福島第一原子力発電所 特定原子力施設に係る実施計画変更比較表（第III章 第1編）

福島第一原子力発電所 特定原子力施設に係る実施計画変更比較表（III第3編 2.1 放射性廃棄物等の管理）

福島第一原子力発電所 特定原子力施設に係る実施計画変更比較表（Ⅲ第3編 2.2 線量評価）

図2.1.1-1 一時保管エリア配置図

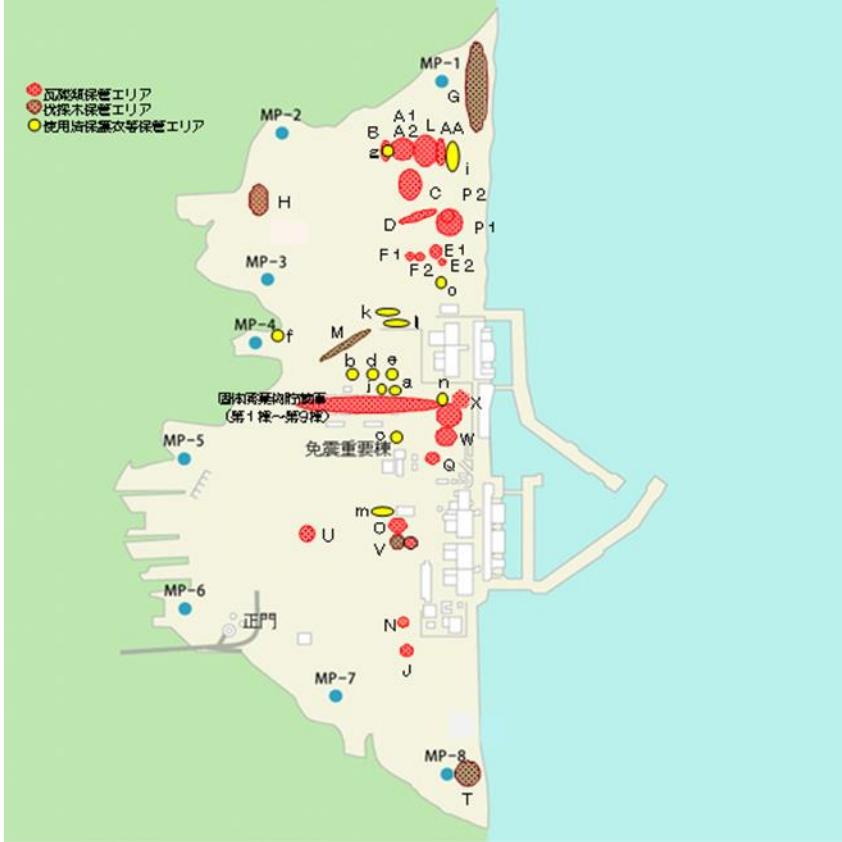
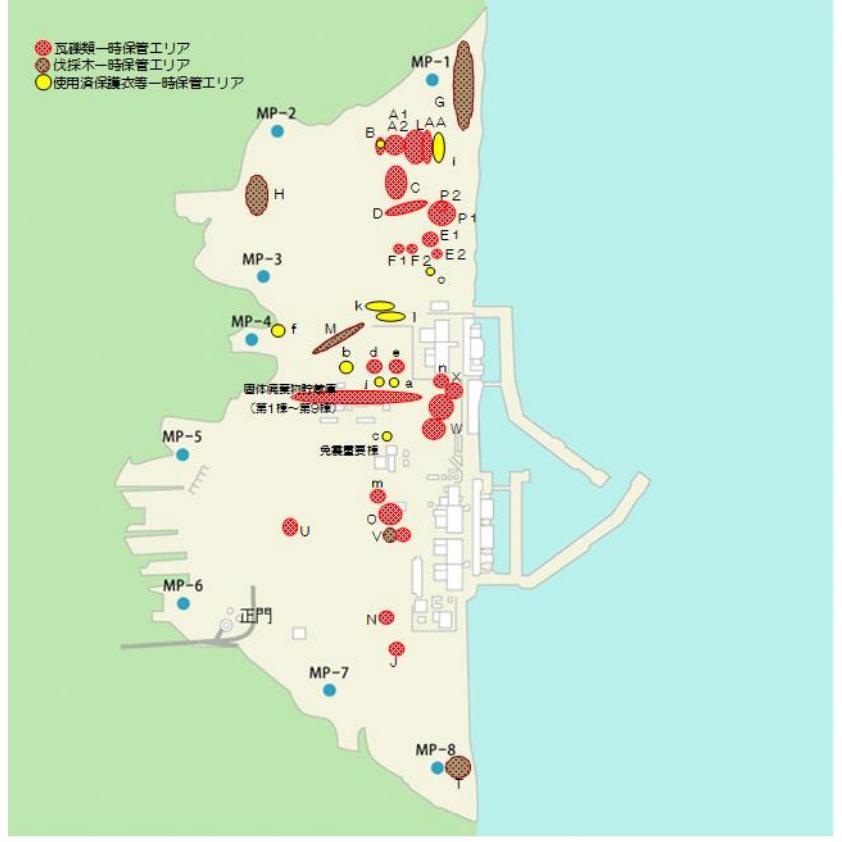
変更前	変更後	変更理由
		瓦礫等一時保管エリアの解除及び変更に伴い変更

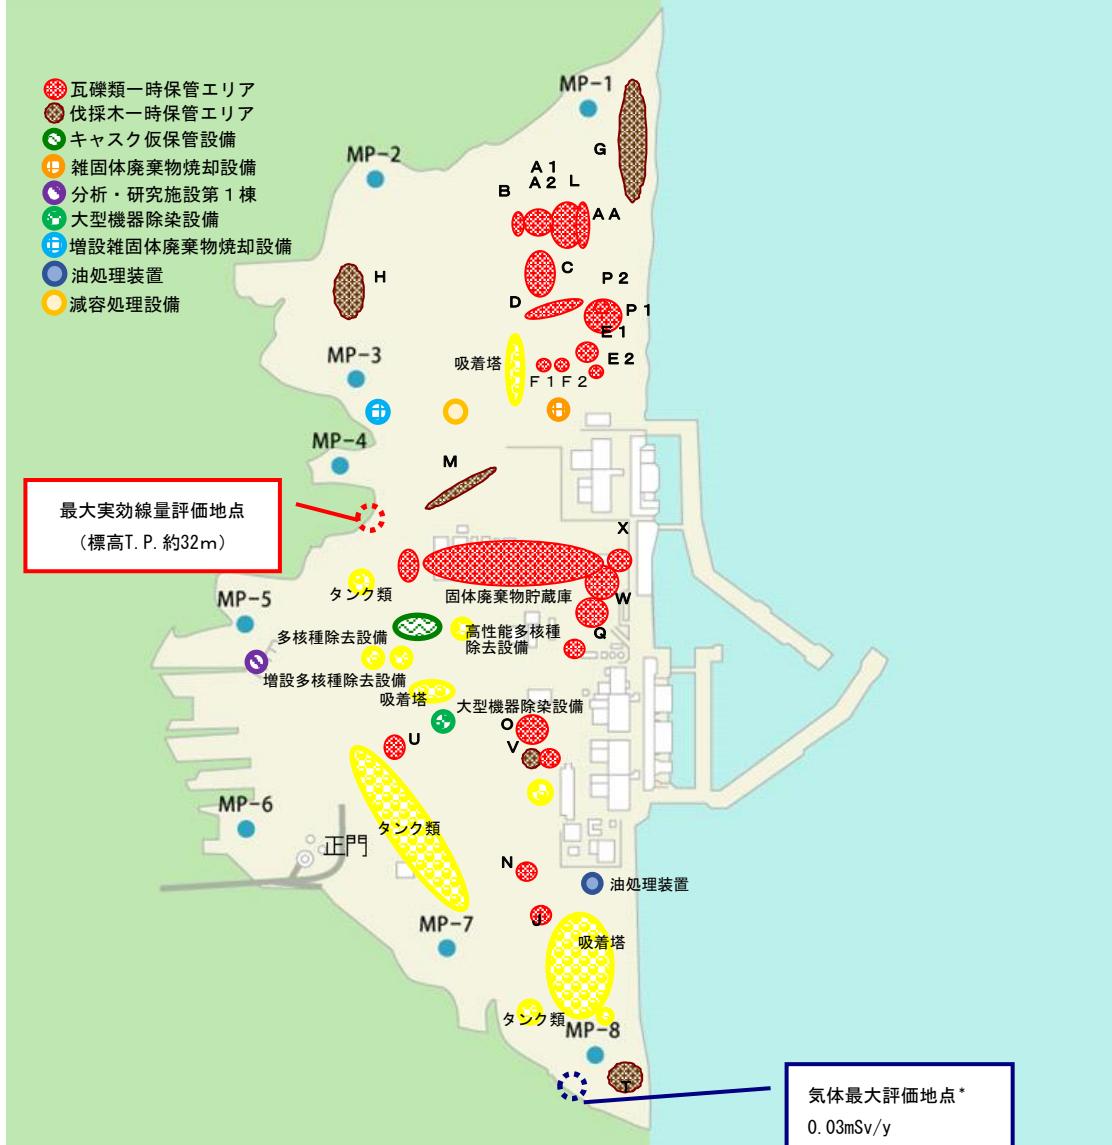
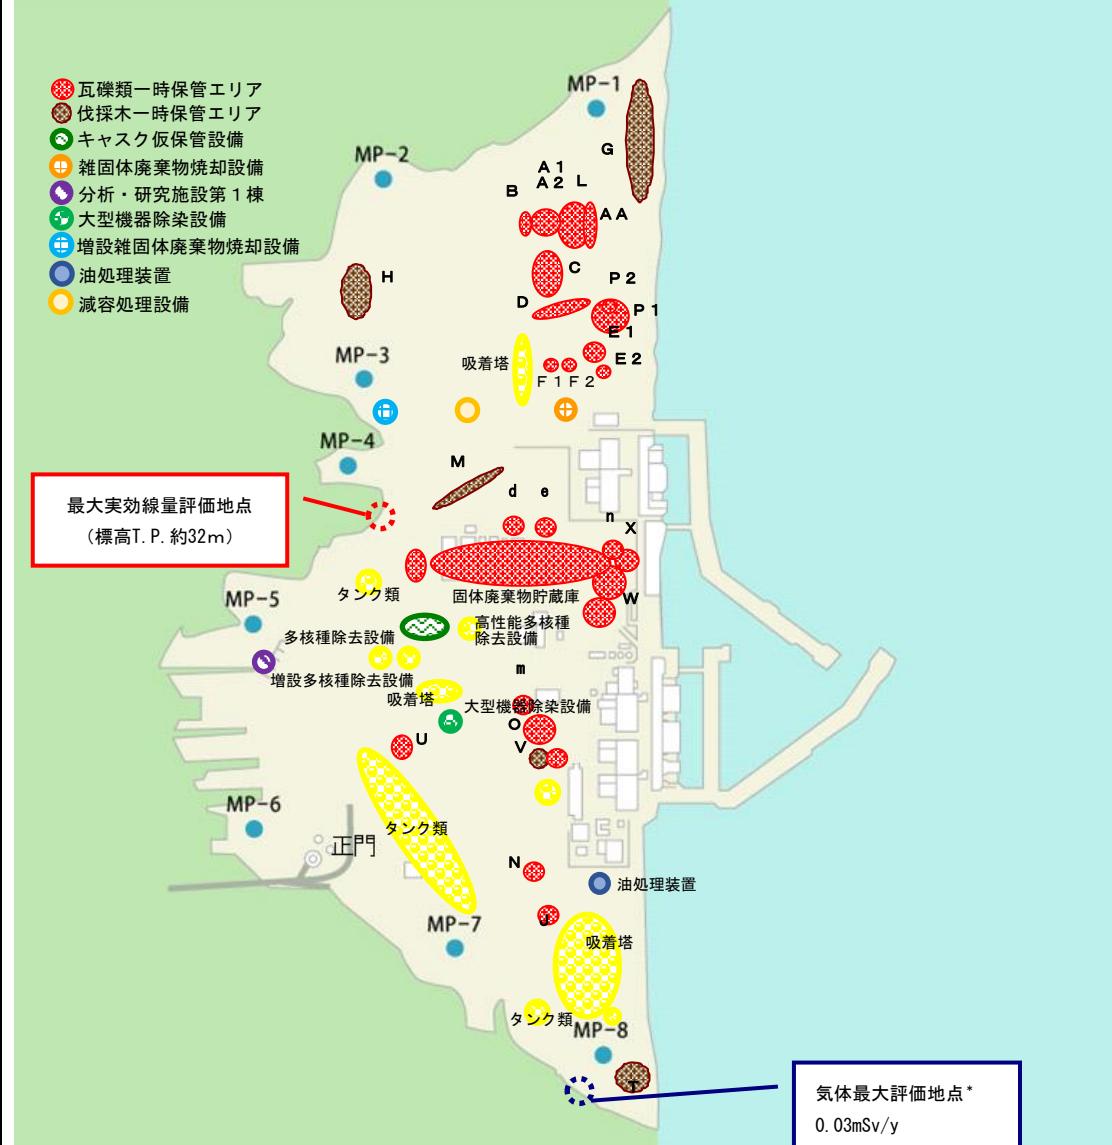
変更前	変更後	変更理由
<p>今後3年間の想定発生量と保管容量の比較</p>	<p>今後3年間の想定発生量と保管容量の比較</p>	
<p>図2.1.1-2-1 瓦礫類の想定保管量</p> <p>【m³】</p> <p>※1 固体廃棄物貯蔵庫第9棟の一部に放射性固体廃棄物を保管することによる減少</p> <p>※2 2020年度末に一時保管エリアQを解除予定。超過分は上位の線量区分へ移動させることで、保管容量の超過を回避</p> <p>※ 固体廃棄物貯蔵庫第9棟の保管容量は容器収納での保管を前提に、8,400m³/階で想定</p> <p>図2.1.1-2-2 瓦礫類の線量区分毎の想定保管量と保管容量の比較</p>	<p>図2.1.1-2-1 瓦礫類の想定保管量</p> <p>【m³】</p> <p>※1 固体廃棄物貯蔵庫第9棟の一部に放射性固体廃棄物を保管することによる減少及び使用済保護衣等一時保管エリアd,eを瓦礫類一時保管エリアd,eへ変更することによる増加</p> <p>※2 使用済保護衣等一時保管エリアm,nを瓦礫類一時保管エリアm,nへ変更することによる増加</p> <p>※3 瓦礫類一時保管エリアQの解除による減少。超過分は上位の線量区分へ移動させることで、保管容量の超過を回避</p> <p>※ 固体廃棄物貯蔵庫第9棟の保管容量は容器収納での保管を前提に、8,400m³/階で想定</p> <p>図2.1.1-2-2 瓦礫類の線量区分毎の想定保管量と保管容量の比較</p>	<p>瓦礫等一時保管エリアの解除及び変更に伴い変更</p>

変更前					変更後					変更理由																																																													
<p>【m³】</p>					<p>【m³】</p>						使用済保護衣等一時保管エリアから瓦礫類一時保管エリアへの変更に伴い変更																																																												
図2.1.1-2-4 使用済保護衣等の想定保管量と保管容量の比較					※ 使用済保護衣等一時保管エリア d, e, m, n を瓦礫類一時保管エリア d, e, m, n へ変更することによる減少																																																																		
図2.1.1-2-4 使用済保護衣等の想定保管量と保管容量の比較																																																																							
表2.1.1-2-2 保管容量の内訳（瓦礫等） 単位:m ³					表2.1.1-2-2 保管容量の内訳（瓦礫等） 単位:m ³					瓦礫等一時保管エリアの解除及び変更に伴い変更																																																													
<table border="1"> <thead> <tr> <th rowspan="2">瓦礫類</th> <th colspan="2">伐採木</th> <th rowspan="2">使用済保護衣等</th> <th rowspan="2">合計^{※2}</th> </tr> <tr> <th>幹根</th> <th>枝葉根</th> </tr> </thead> <tbody> <tr> <td>2019年度末(実績)</td> <td>439,100</td> <td>128,000</td> <td>47,600</td> <td>689,200</td> </tr> <tr> <td>2020年度末累計</td> <td>439,100</td> <td>128,000</td> <td>47,600</td> <td>689,200</td> </tr> <tr> <td>2021年度末累計</td> <td>424,600</td> <td>128,000</td> <td>47,600</td> <td>674,700</td> </tr> <tr> <td>2022年度末累計</td> <td>424,600</td> <td>128,000</td> <td>47,600</td> <td>674,700</td> </tr> </tbody> </table>					瓦礫類	伐採木		使用済保護衣等	合計 ^{※2}	幹根	枝葉根	2019年度末(実績)	439,100	128,000	47,600	689,200	2020年度末累計	439,100	128,000	47,600	689,200	2021年度末累計	424,600	128,000	47,600	674,700	2022年度末累計	424,600	128,000	47,600	674,700	<table border="1"> <thead> <tr> <th rowspan="2">瓦礫類</th> <th colspan="2">伐採木</th> <th rowspan="2">使用済保護衣等</th> <th rowspan="2">合計^{※2}</th> </tr> <tr> <th>幹根</th> <th>枝葉根</th> </tr> </thead> <tbody> <tr> <td>2019年度末(実績)</td> <td>439,100</td> <td>128,000</td> <td>47,600</td> <td>689,200</td> </tr> <tr> <td>2020年度末累計</td> <td>439,100</td> <td>128,000</td> <td>47,600</td> <td>689,200</td> </tr> <tr> <td>2021年度末累計</td> <td>438,800</td> <td>128,000</td> <td>47,600</td> <td>673,100</td> </tr> <tr> <td>2022年度末累計</td> <td>438,800</td> <td>128,000</td> <td>47,600</td> <td>673,100</td> </tr> </tbody> </table>						瓦礫類	伐採木		使用済保護衣等	合計 ^{※2}	幹根	枝葉根	2019年度末(実績)	439,100	128,000	47,600	689,200	2020年度末累計	439,100	128,000	47,600	689,200	2021年度末累計	438,800	128,000	47,600	673,100	2022年度末累計	438,800	128,000	47,600	673,100

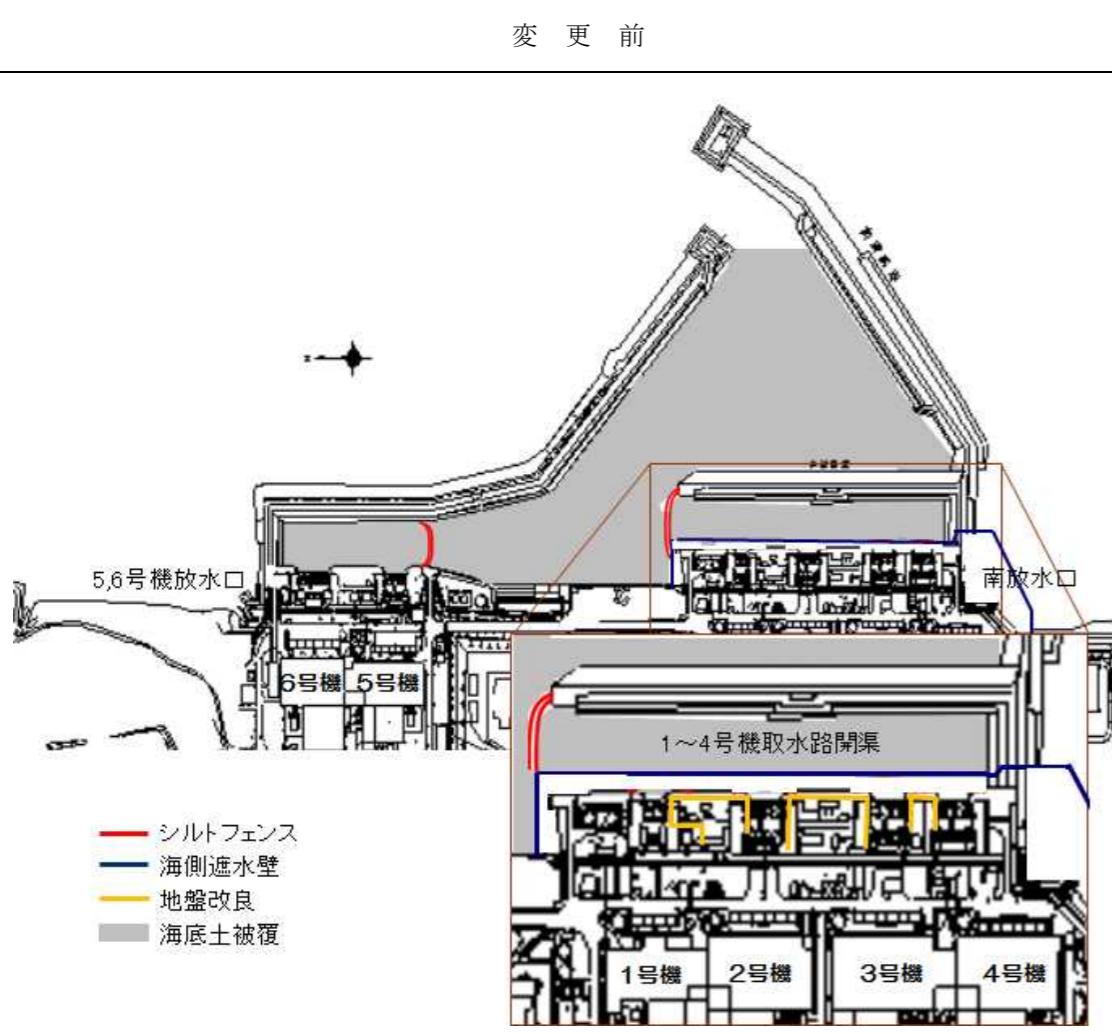
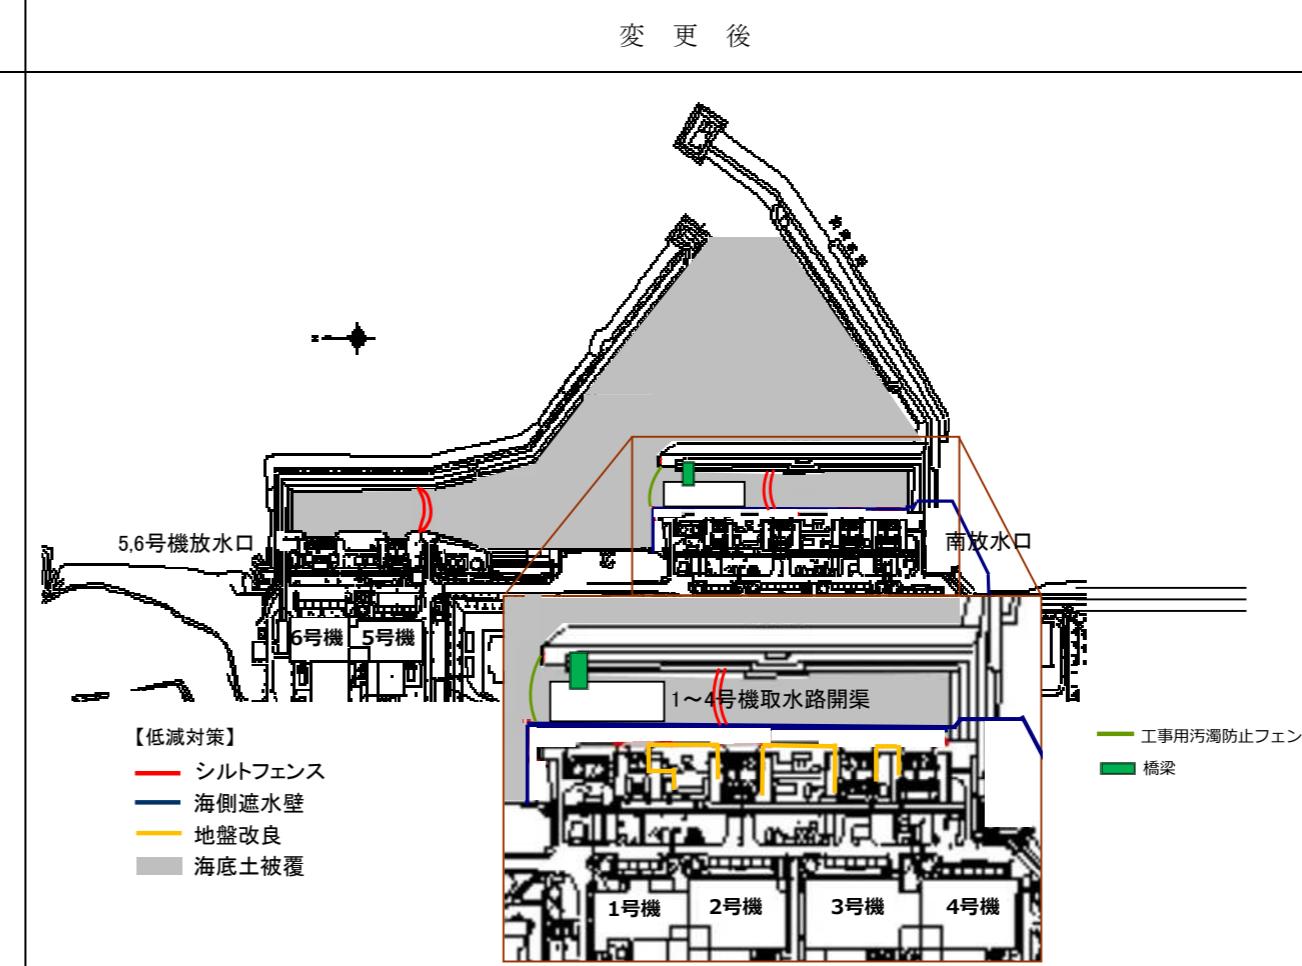
変更前	変更後	変更理由
<p>2.2.2.3 敷地境界における線量評価結果 各施設からの影響を考慮して敷地境界線上の直接線・スカイシャイン線を評価した結果（添付資料一4），最大実効線量は評価地点 No. 71において約 <u>0.60mSv/年</u>となる。</p>  <p>最大実効線量評価地点 (標高T. P. 約32m)</p> <p>気体最大評価地点* 0.03mSv/y</p> <p>図 2.2.2-2 敷地境界線上の最大実効線量評価地点</p> <p>※：1～4号機原子炉建屋（原子炉格納容器を含む）以外からの追加的放出は極めて少ないと考えられるため，1～4号機原子炉建屋からの放出量により評価</p>	<p>2.2.2.3 敷地境界における線量評価結果 各施設からの影響を考慮して敷地境界線上の直接線・スカイシャイン線を評価した結果（添付資料一4），最大実効線量は評価地点 No. 71において約 <u>0.58mSv/年</u>となる。</p>  <p>最大実効線量評価地点 (標高T. P. 約32m)</p> <p>気体最大評価地点* 0.03mSv/y</p> <p>図 2.2.2-2 敷地境界線上の最大実効線量評価地点</p> <p>※：1～4号機原子炉建屋（原子炉格納容器を含む）以外からの追加的放出は極めて少ないと考えられるため，1～4号機原子炉建屋からの放出量により評価</p>	<p>瓦礫等一時保管エリアの解除及び変更に伴う敷地境界における直接線・スカイシャイン線の評価結果の変更</p> <p>瓦礫類一時保管エリアQの削除及び瓦礫類一時保管エリアd, e, m, nの追加</p>

瓦礫等一時保管エリアの解除
及び変更に伴う敷地境界における直接線・スカイシャイン線の評価結果の変更
